嘉磐惠文

4 樓 F 戶

客戶工程變更單

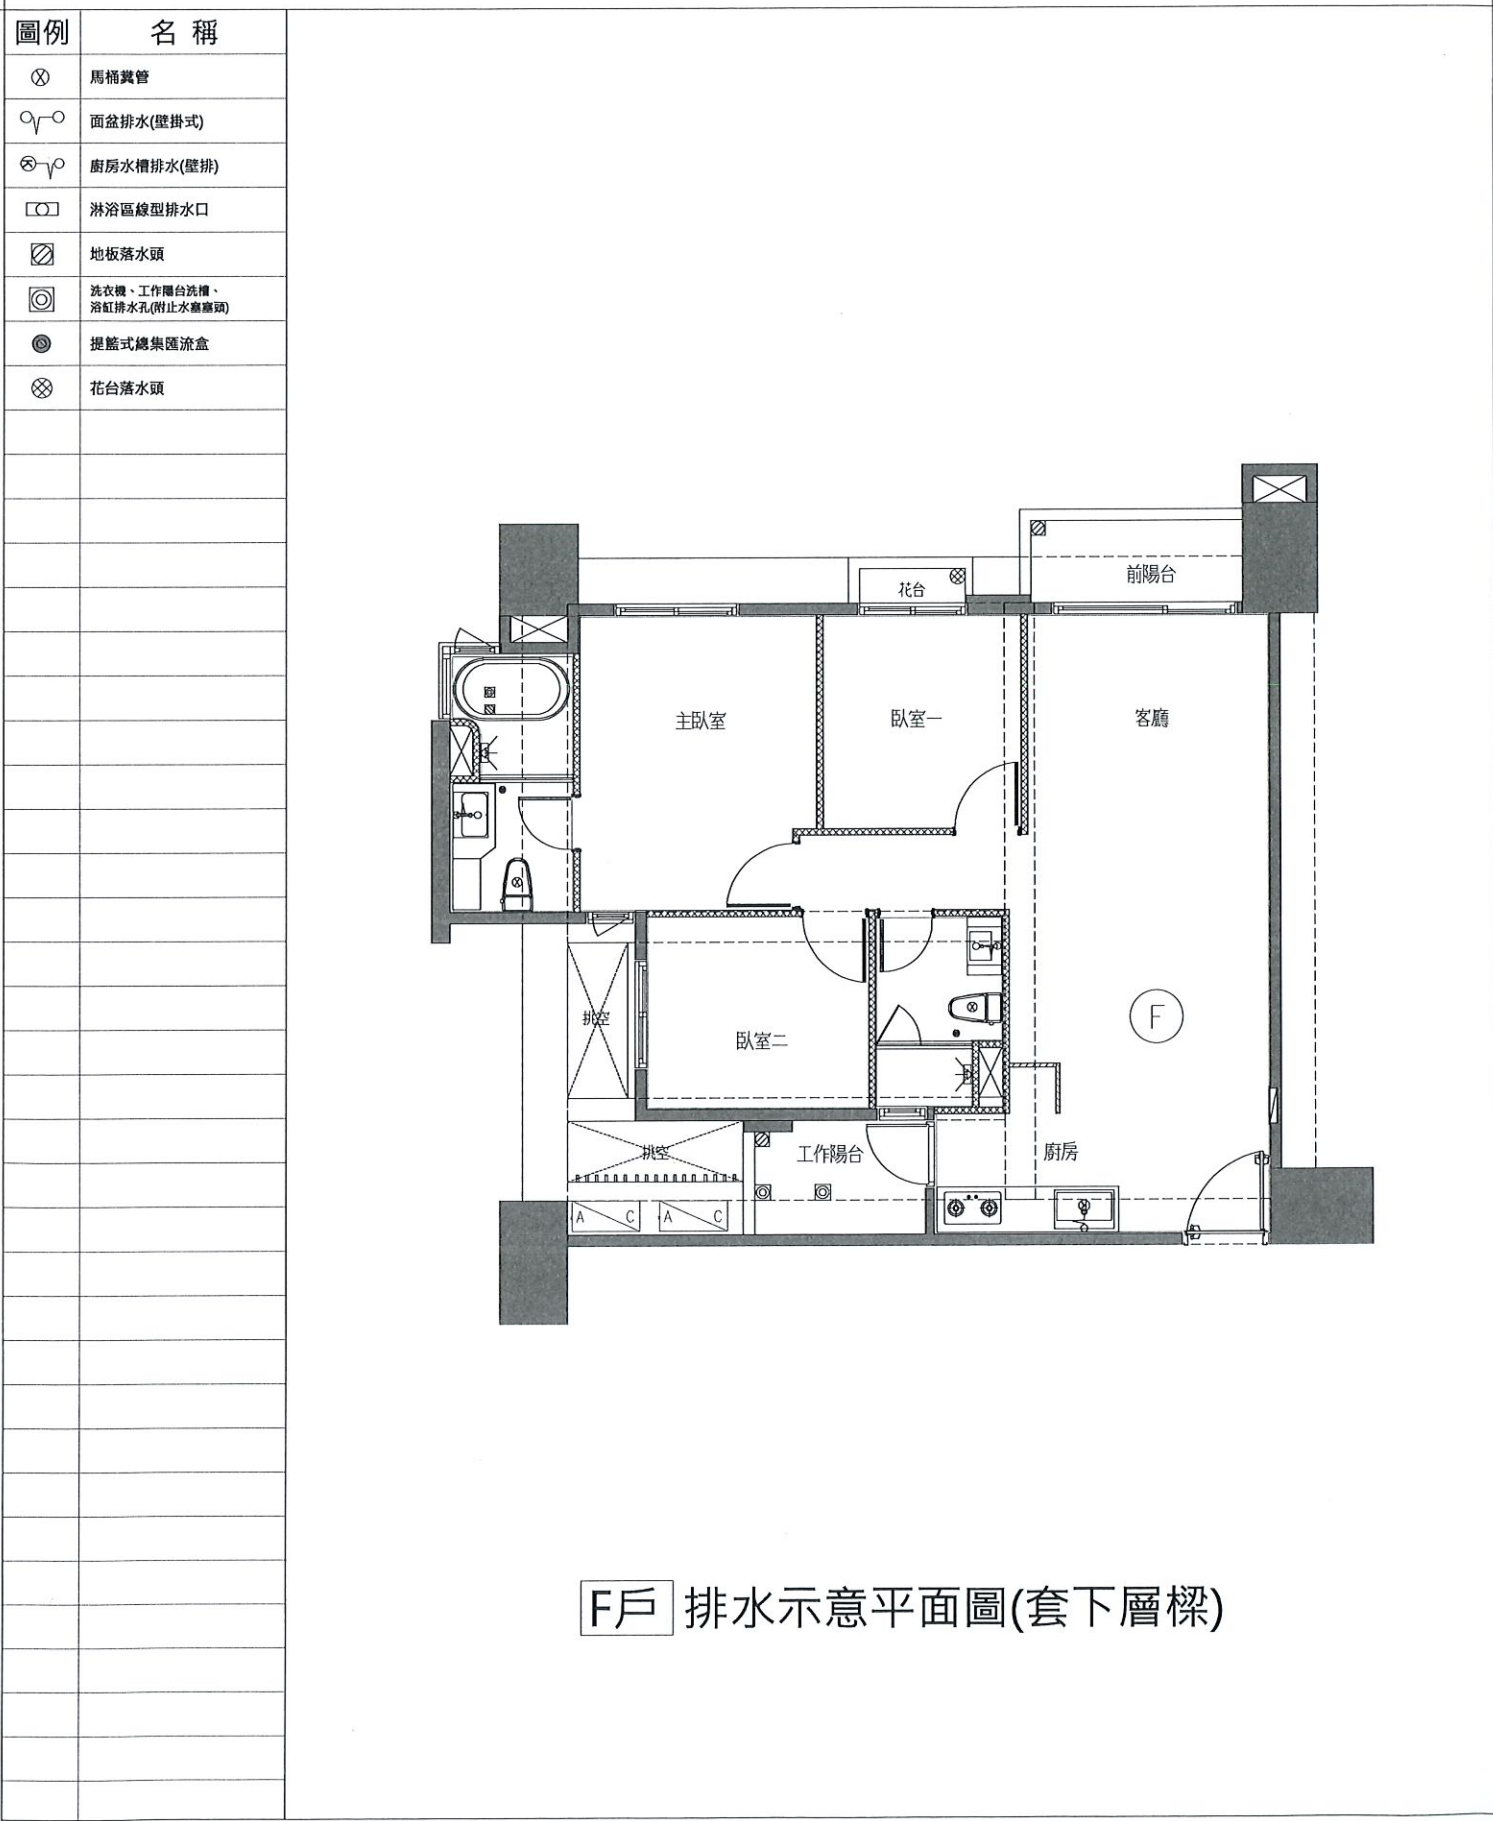
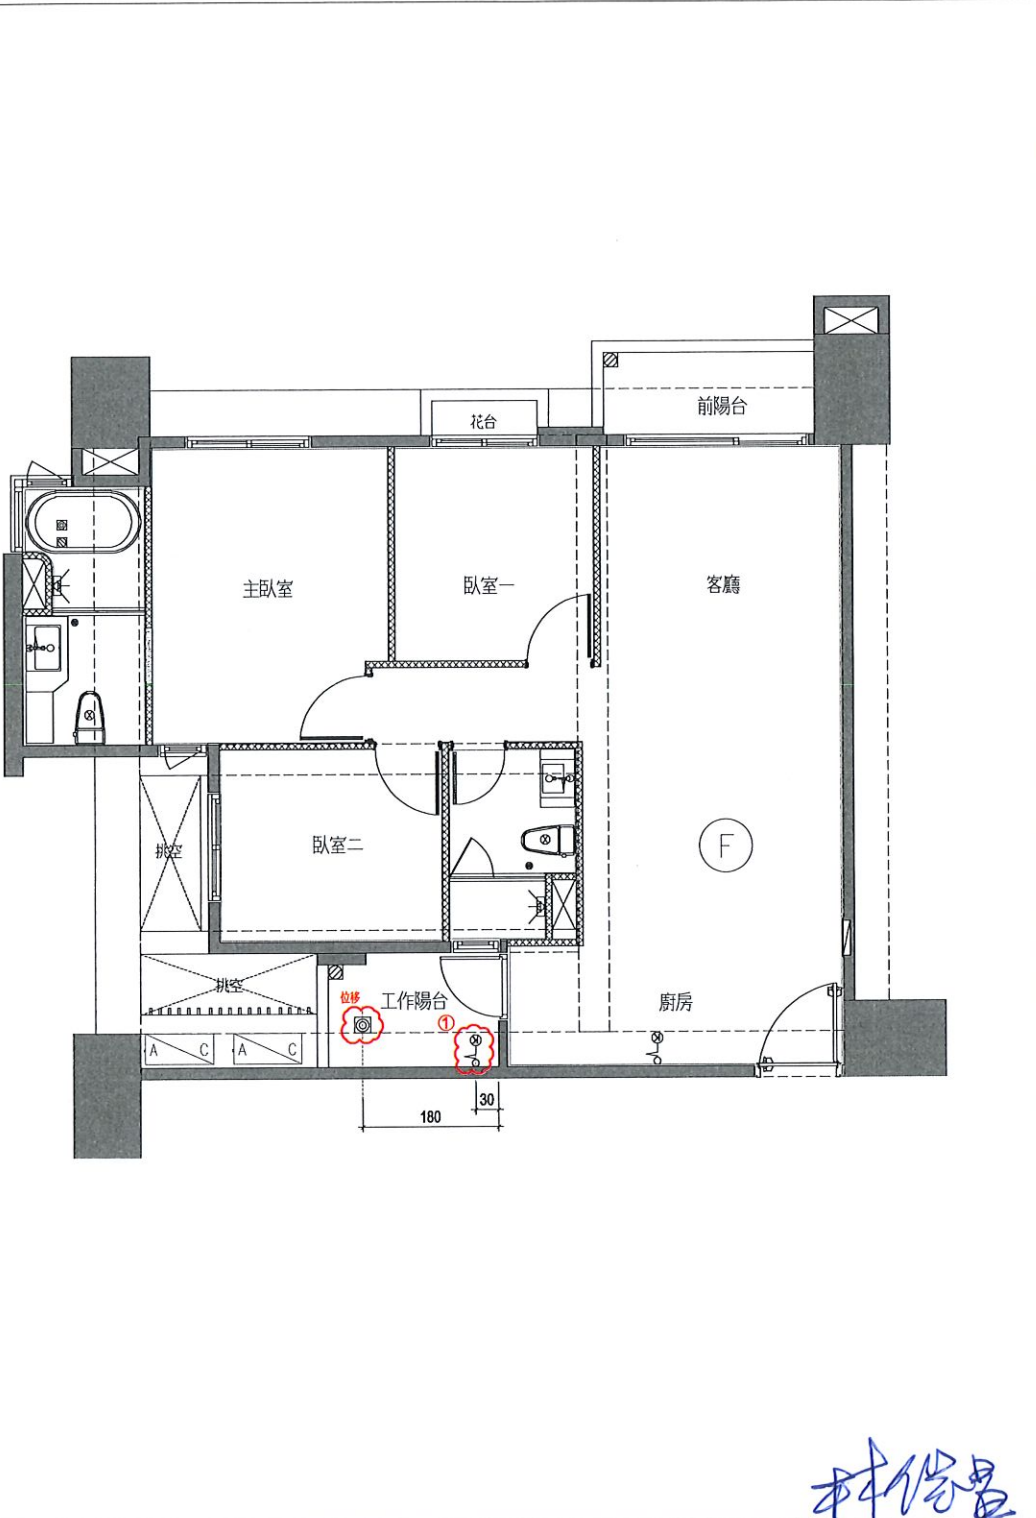
- 1.工作陽台地面排水改為壁面排水

※位移變更位置詳附圖所示

F戶 冷氣套管及排水位置示意圖(套上層樑)

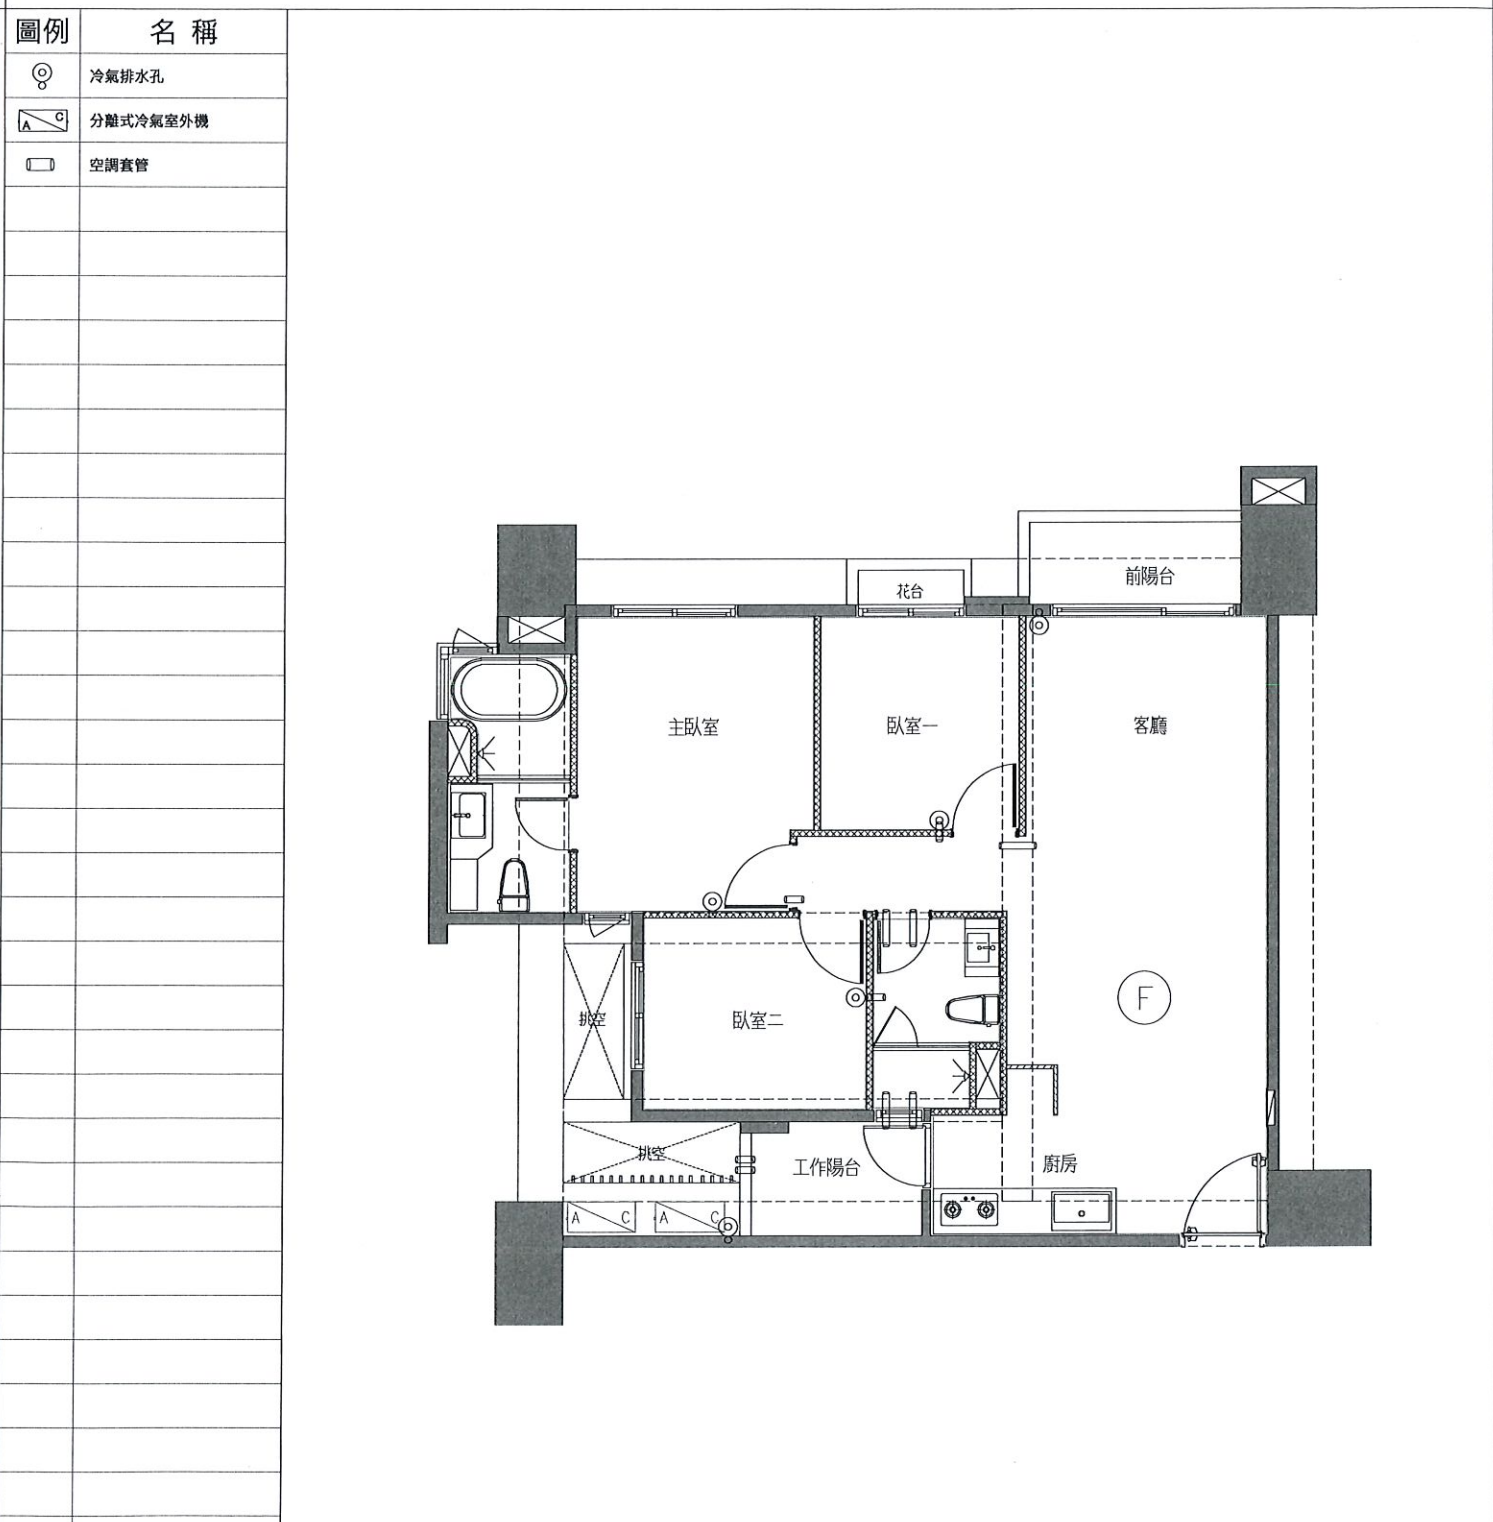
1.追加室內新風機套管x9

位移新增位置詳附圖所示

管徑尺寸為3英寸管

鍾宜君
114.01.07
補充套管追加位置
